SUPERINTENDENCIA DE INDUSTRIA Y COMERCIO	
RAD: 10-140633- -4	FECHA: 2012-11-28 10:46:22
DEP: 2020 DIRECCION DE NUEVAS CREACIONES	EVE: 378 FASE NACIONAL INCLUIDO CAPITULO I
TRA: 11 PCT-PATENTE DE INVENCION CAPITULOS I Y II	FOLIOS: 6
ACT: 519 PRESENTACION

Asunto: Radicación: 10-140633- -4
 Trámite: 11
 Evento: 378
 Actuación: 519
 Oficio: 22617
 Folios: 6

Título de la solicitud: “Columbario, en particular para alojar urnas cinerarias que permite un acceso más sencillo a los nichos que contienen las urnas”. (FI.40)

Figuras 1 y 2 de D1 EP 0854459

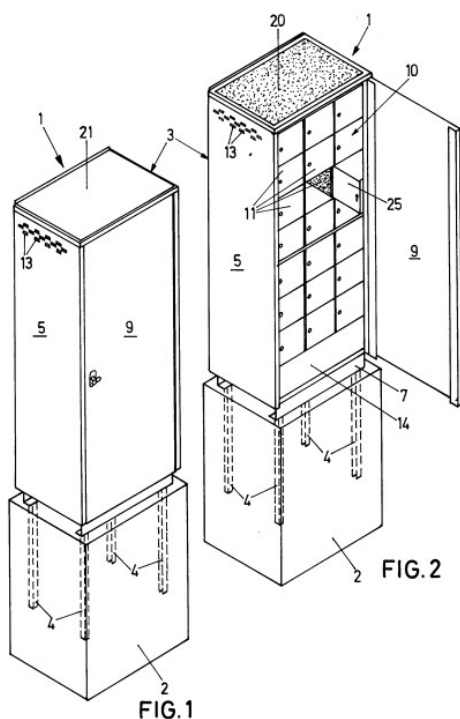
El documento D1¹ revela un armario (1), que comprende un armazón (1) en el que se forman unos nichos (11) de alojamiento en una disposición de panal de abejas, (Fig.2), caracterizado porque comprende un panel (9) para cubrir por lo menos una parte (14) de la cara de dicho armario (1), (Fig.2), sobre el cual se abre una pluralidad de aberturas (25) para acceder a dichos nichos (11), (Fig.2), de una primera configuración, en la que dicho panel (9) cubre dicha por lo menos una parte (14) de la cara, para ocultar dichas aberturas de acceso a una segunda configuración, en la que dicho panel (9) se separa de dicha por lo menos una parte (14) de la cara, de tal modo que queden expuestas dichas aberturas de acceso (Fig. 2)

La diferencia entre la invención definida en la reivindicación 1 y dispositivo enseñado en el documento D1, es que D1 no revela “(...) medios (17) para mover dicho panel (14) que pueden accionarse”, pero el documento D2 si revela “(...) medios (52) para mover dicho panel (12) que pueden accionarse (Col. 3, líneas 1 a 20. Fig. 3).

En consecuencia, un técnico medio normalmente versado en la materia técnica tendría el conocimiento suficiente para incluir las características “(...) medios (52) para mover dicho panel (12) que pueden accionarse (Col. 3, líneas 1 a 20. Fig. 3)” que pertenecen al estado de la técnica reveladas en el documento D2, e incluirla en el dispositivo del documento D1 para llegar así al objeto de la reivindicación 1 de la solicitud. Por lo cual se considera obvia.

Figura 3 de D2 US 5758937

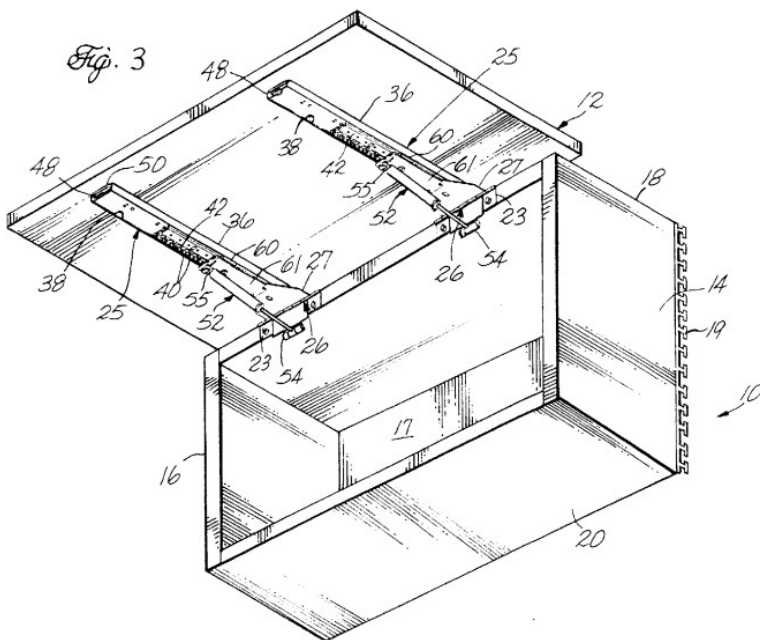
El documento D2² revela un gabinete (10) (Resumen), medios (52) para mover dicho panel (12) que pueden accionarse (Col. 3, líneas 1 a 20. Fig. 3) de una primera configuración, en la que dicho panel (12), para ocultar dichas aberturas (17) de acceso a una segunda configuración, en la que dicho panel (12) se separa de dicha por lo menos una parte (15a) de la cara (15), de tal modo que queden expuestas dichas aberturas (17) de acceso (Col. 2, Líneas 10 a 65. Fig. 3).
